改善箇所説明図

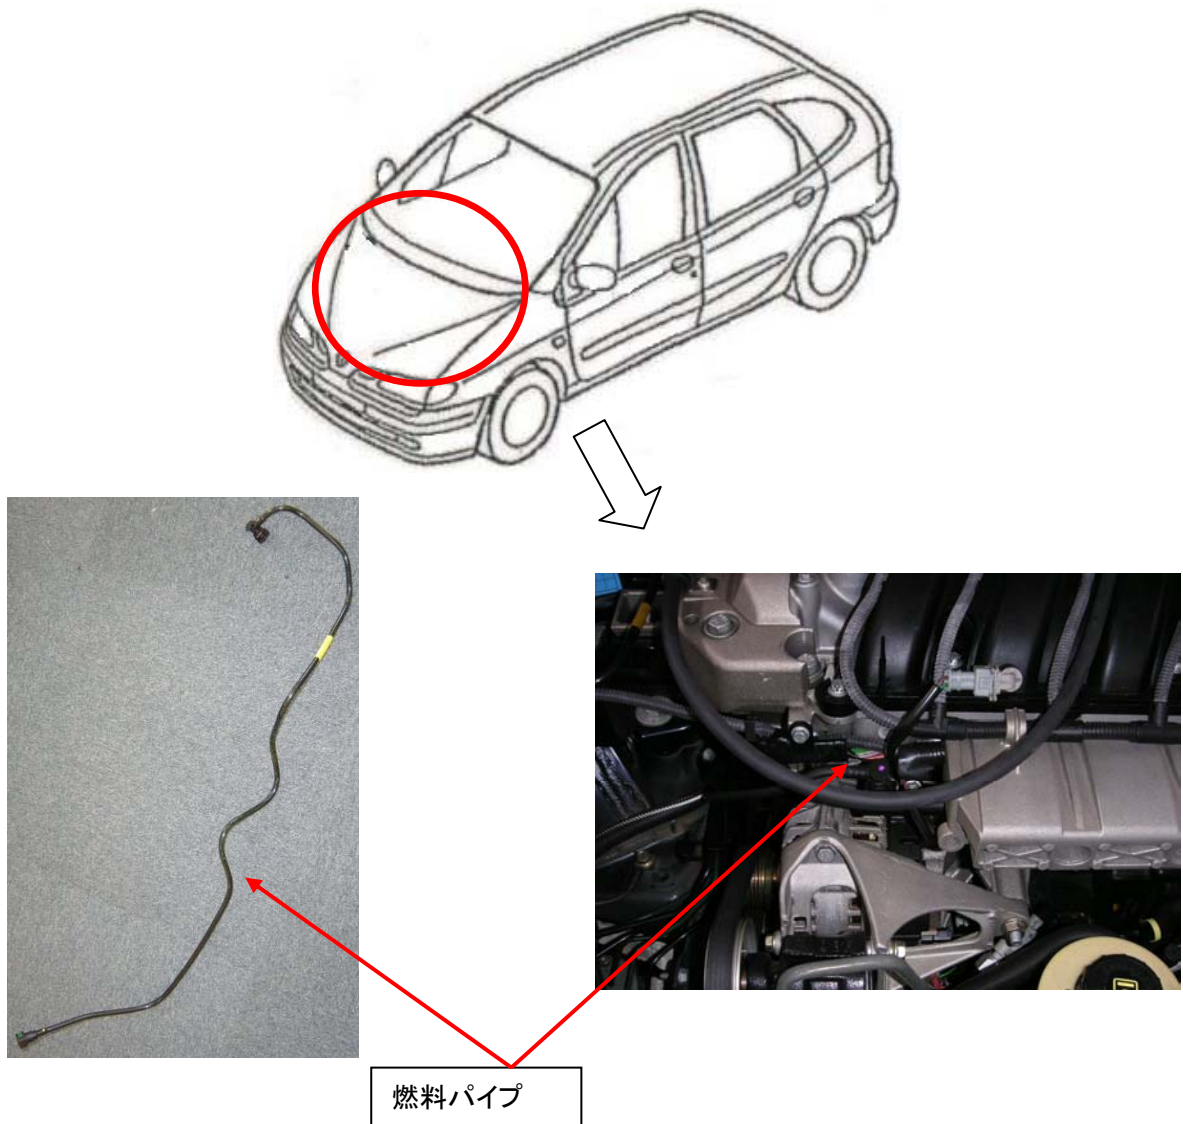
基準不適合発生箇所

樹脂製燃料パイプの耐熱性が不足しているため、原動機室内の熱影響により当該パイプが熱劣化し、亀裂が発生することがある。そのため、そのまま使用を続けると、亀裂が進行し、燃料が漏れるおそれがある。

改善の内容

全車両、燃料パイプを対換する。なお、型式 GF-AF4J2（161台）の対象車については、対策品の供給に時間を要するため、当面の暫定措置として、車両の状態を点検し、後日当該燃料パイプを交換する。

識別：指定のステッカーを原動機室内に貼る。
